Objet : Dossier de déclaration : « Régularisation du rejet de la station d'épuration d'Isigny-le-Buat – Les Biards »

Référence : 010003393

Demande de complément pour l'instruction d'un dossier loi sur l'eau relatif à Régularisation administrative du rejet de la station d'épuration d'Isigny-Le-Buat - Les Biards -commune d'Isigny-Le-Buat

Réponse à la demande complémentaire

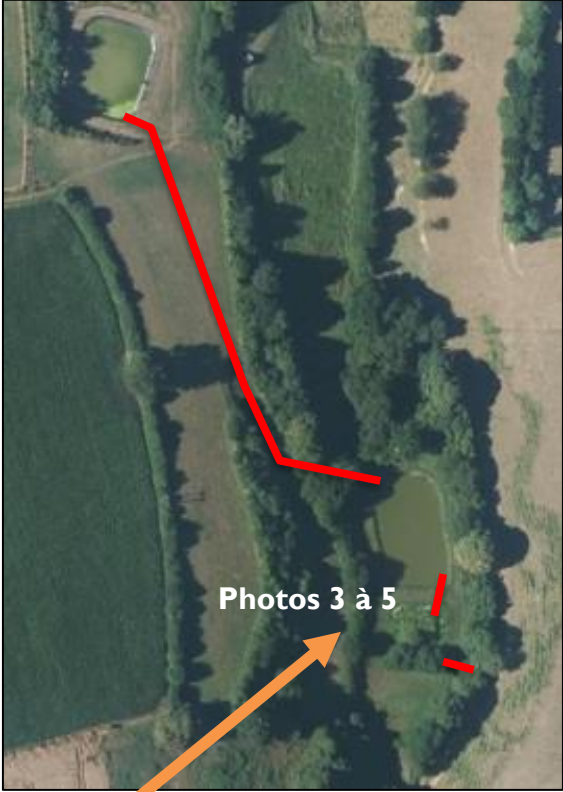
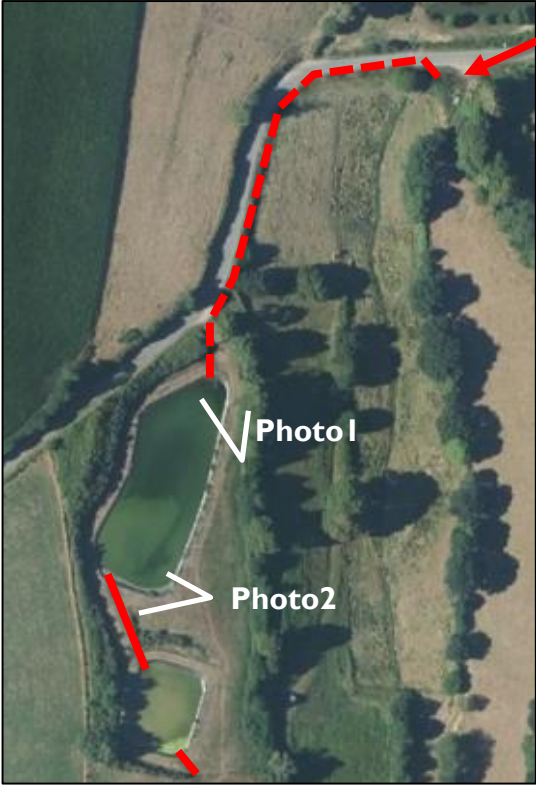
p. 8/72 : les photos sont à légender et à localiser sur un plan de la station.

Photo 1

Photo 2

Photo 3

Photo 4

Photo 5

1.4. Conformité aux prescriptions de l'annexe 1 de l'arrêté du 21/07/2015

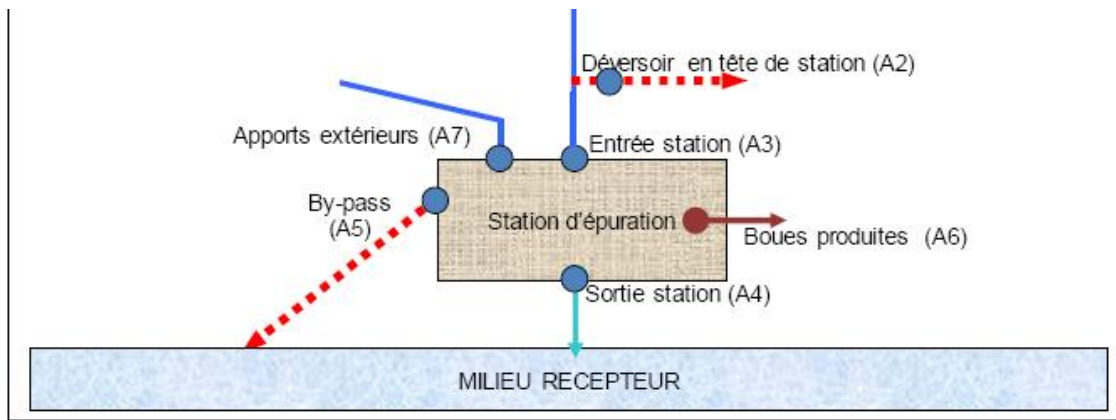
p. 70/72 : inclure Je synoptique de la station Et non un synoptique générique. A corriger.

Inclus dans la conclusion présentée ci-après

Figure 1: Schéma de présentation des points réglementaires (guide d'autosurveillance de l'Agence de l'Eau)

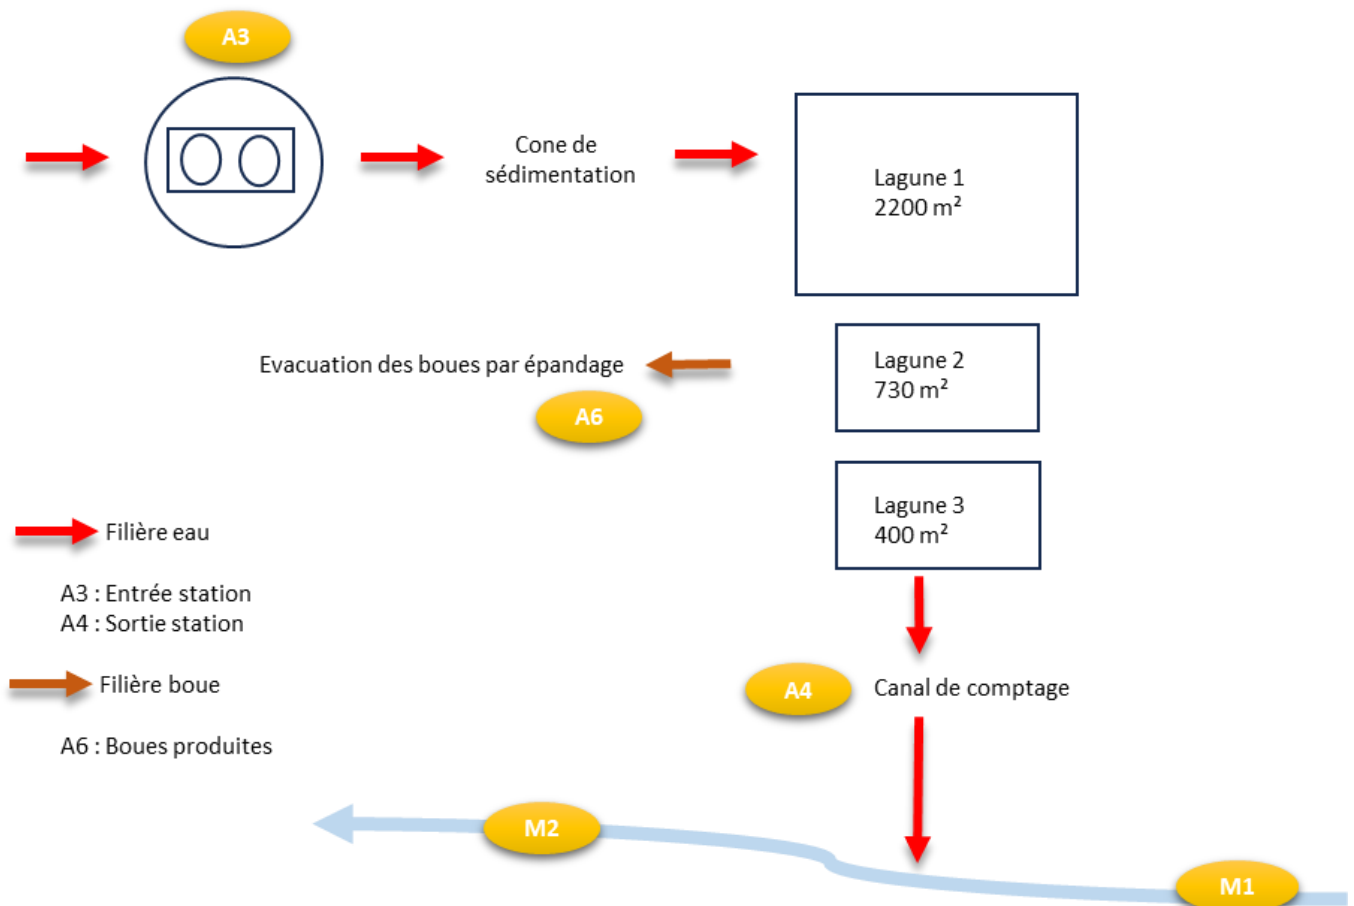
p. 70/71 : l'autosurveillance va au-delà de la réglementation. Par ailleurs, quelle est l'annexe 2 : il· n'y a aucun paramètre de mentionné dans aucune annexe. Enfin, les informations d'autosurveillance sont très évasives. A compléter et expliciter.

Les points de suivi de la station d'épuration devront être conformes à l'annexe I de l'arrêté du 21/07/2015.

Les points A7 et A5 n'existent pas sur cette station d'épuration.

Le point A2 : trop-plein entrée de station ou sur le poste de refoulement général : absence de trop plein.

- **Mesure et enregistrement en continu du débit en entrée et sortie.**
 - Le point de sortie A4 sera équipé d'un canal venturi pour y installer un équipement portatif.
- **Mesure des caractéristiques des eaux usées en entrée et en sortie.**
 - Le point de sortie A4 sera équipé pour accepter un préleveur portatif.
